福島第一原子力発電所 特定原子力施設に係る実施計画 変更認可申請書

- 「福島第一原子力発電所 特定原子力施設に係る実施計画」
建屋最下階の滞留水の残水箇所の扱い方に関する変更に伴い、下記の通り変更を行う。

- ・建屋最下階の滞留水の残水箇所の扱い方に関する変更（第11条，第26条）

- ・建屋最下階の滞留水の残水箇所の扱い方に関する変更

図-5 運用目標値の設定根拠

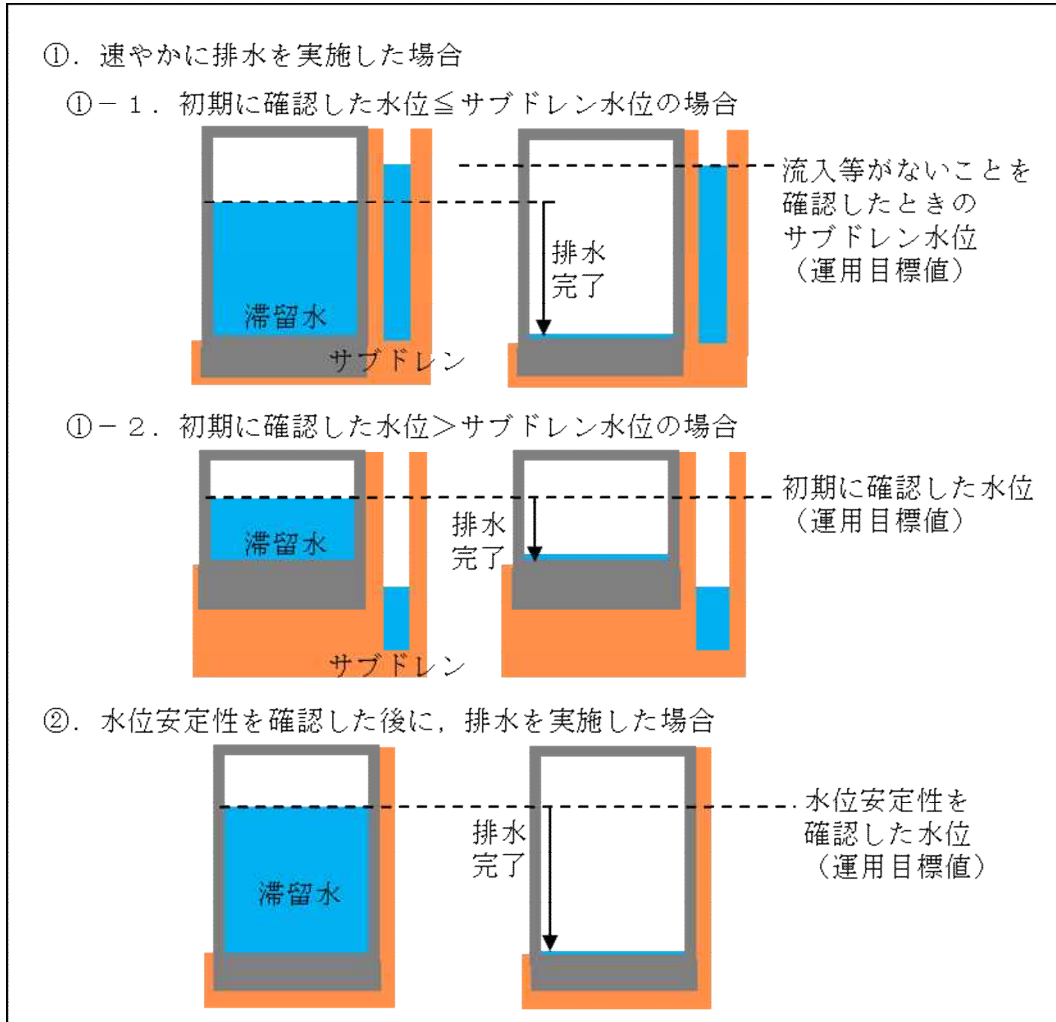
- (1) 排水完了エリアに貯留する残水は、水位が安定していること等を確認出来た範囲内で水位管理するための運用目標値を図－5に従って定め、適切な頻度で水位監視を行う。排水完了エリアに貯留する残水とは、建屋に貯留する滞留水と水位が連動しておらず、滞留水を排水可能限界レベルまで排水し、水位計測が残水の状況から困難^{*1}となるエリア、または水位計測が設置環境から困難^{*2}であるものの、系外漏えいリスクが低いと水処理計画GMが判断できるエリアを示す。当該エリアにおいて、雨水の浸入、地下水の浸透等が運用目標値以下で発生した場合は（2）に準じた排水を適宜実施する。当該エリアの水位が運用目標値を超えた場合は速やかに排水を実施するとともに、水位が運用目標値を下回るまでは日々の水位監視を行う。また、水位の安定が確認出来ない場合は、排水可能限界レベルまで排水を継続する。

※1 概ね 20mm 以下の残水があるエリアについては、水位計測が困難となるエリアとみなす。

※2 高線量環境であり、かつ狭隘であるうえ、上部干渉物があるエリアについては、水位計測が困難となるエリアとみなす。
